**Modulo per la presentazione delle osservazioni per i piani/programmi/progetti sottoposti a procedimenti di valutazione ambientale di competenza statale**

ID: Codice procedura (ID\_VIP/ID\_MATTM):10844

Impianto per la produzione di energia elettrica da fonte eolica, costituito da 6 aerogeneratori della potenza complessiva di 37,2 MW, un sistema di accumulo da 25 MW e relative opere connesse in località "Rempillo" nel comune di Pitigliano (GR).

ALLEGATO alle OSSERVAZIONI all' IMPIANTO EOLICO denominato REMPILLO nel COMUNE di PITIGLIANO ( GR). Composto da n. 5 immagini e n. 5 pagine

**Immagine n. 4** Situazione di saturazione da impianti FER nella provincia di Viterbo. Non sono riportati gli impianti fotovoltaici e agrivoltaici che hanno inciso per buona parte nel cumulo di impianti FER per superare già nel 2023 gli obiettivi del PNIEC assegnati alla Regione Lazio per il 20230.

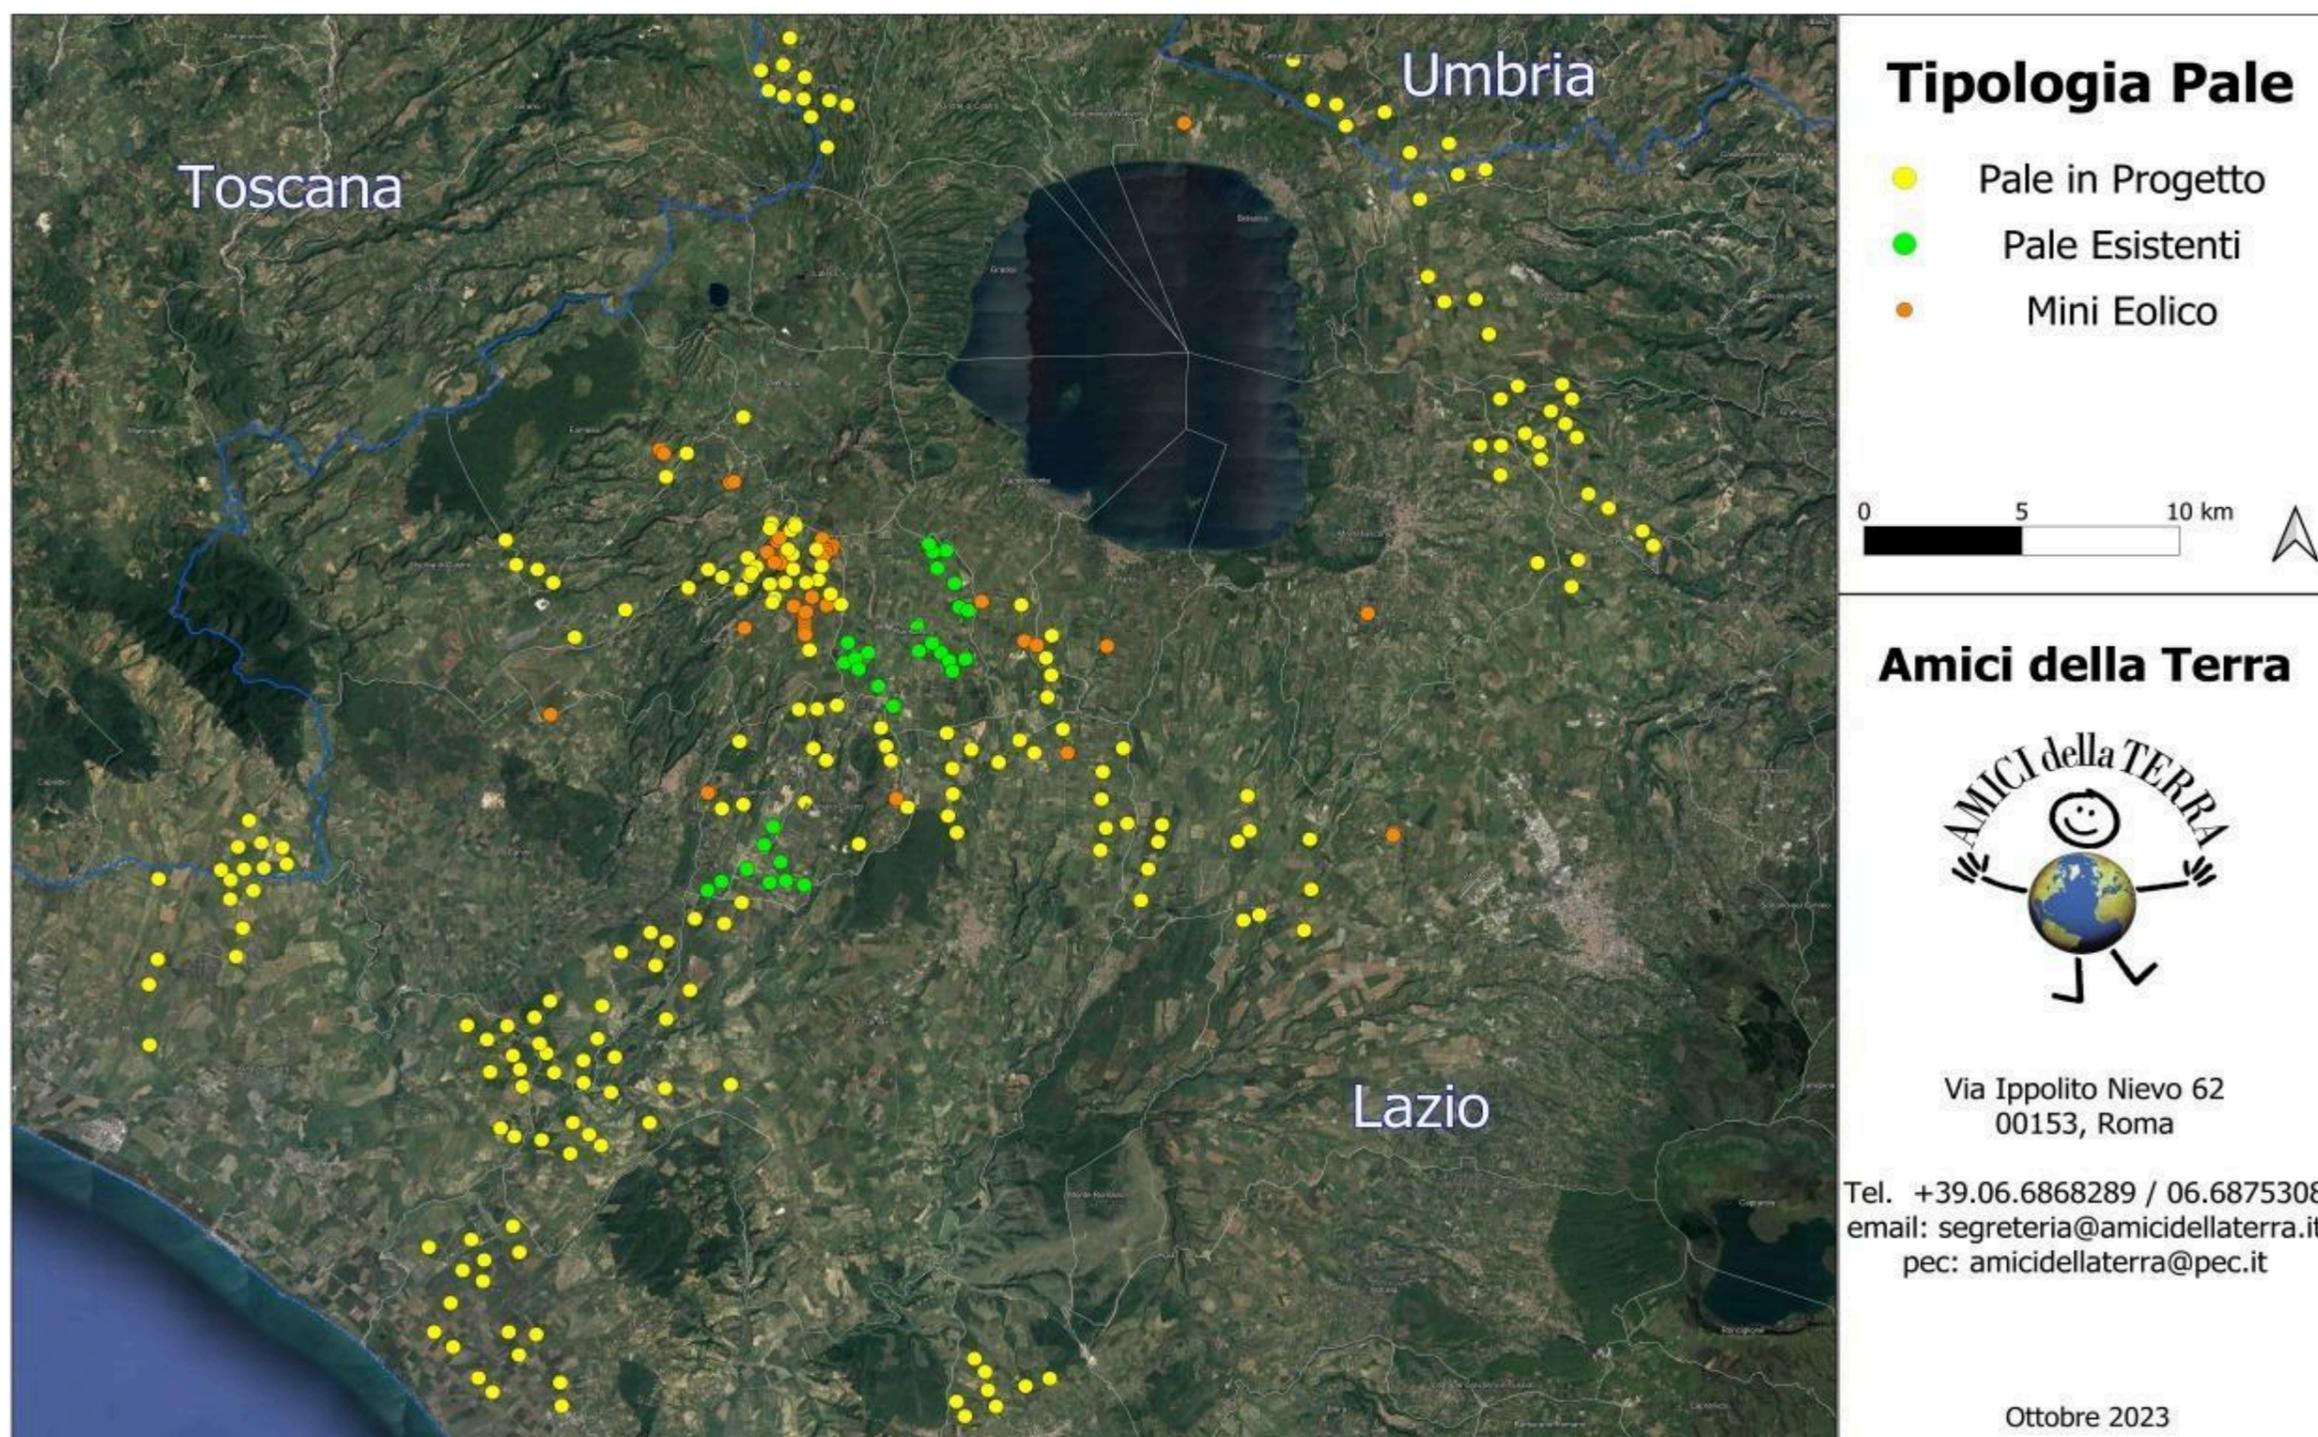
nn. 1 e 2 e crea anche degli impatti negativi anche sui beni naturalistici come verrà dettagliato nell'Osservazione n. 4. Inoltre andrebbe a sommarsi al già enorme cumulo di impianti eolici e fotovoltaici e geotermici che già creano una elevata criticità ambientale nella provincia di Viterbo e interferiscono anche con il territorio toscano come si può vedere dalle immagini nn. 4 e 5 dell'Allegato n. 1.
